# 013

Technical Bulletin

## Correas de Accesorios para Renault 1.5DCi

| <b>GATES REFERENCIA:</b><br>MARCA DE FÁBRICA:<br>MODELO:<br>MOTOR:<br>MOTORCODE: | <b>Correas de Accesorios</b><br>RENAULT<br>Clio II, Express, Kangoo, Rapid, Symbol<br>1.5 dCi<br>K9K700, K9K702, K9K710 |

Fig.1

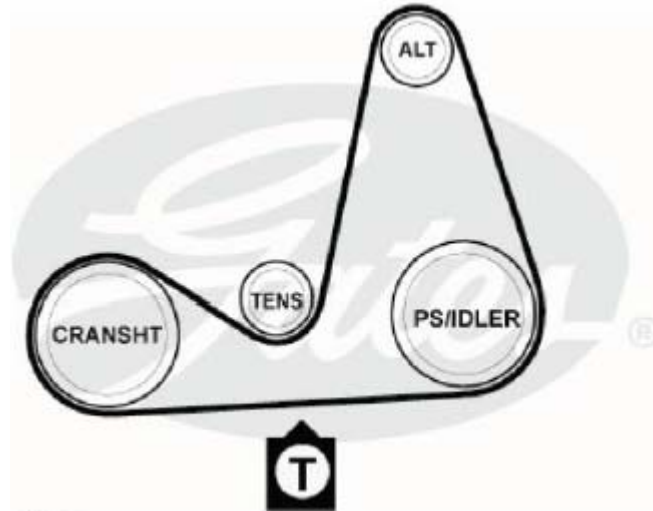
La correa tiene que ser tensada (con la herramienta Mot. 1638, EO ref. 0000163800) a una tensión mayor de la que fue instalada originalmente.

Medir la tensión en el tramo inferior, entre el cigüeñal y la bomba de la dirección (o polea loca en vehículos sin dirección asistida) (Fig.1)

Cuando midan con el Tensiómetro de **Gates Stt-1**, pulsar "8", además de la longitud del tramo (3 dígitos), introducir "F1" (pulsando 2 veces el botón XS) e indique "1" al ser una correa nueva. A continuación pulse la flecha (enter) para poder proceder a la medición.

Ahora apriete los 2 Tornillos (36Nm)

Rotar 2 revoluciones el motor en sentido de las agujas del reloj.

Comprobar de nuevo la tensión y reajustar si es necesario.
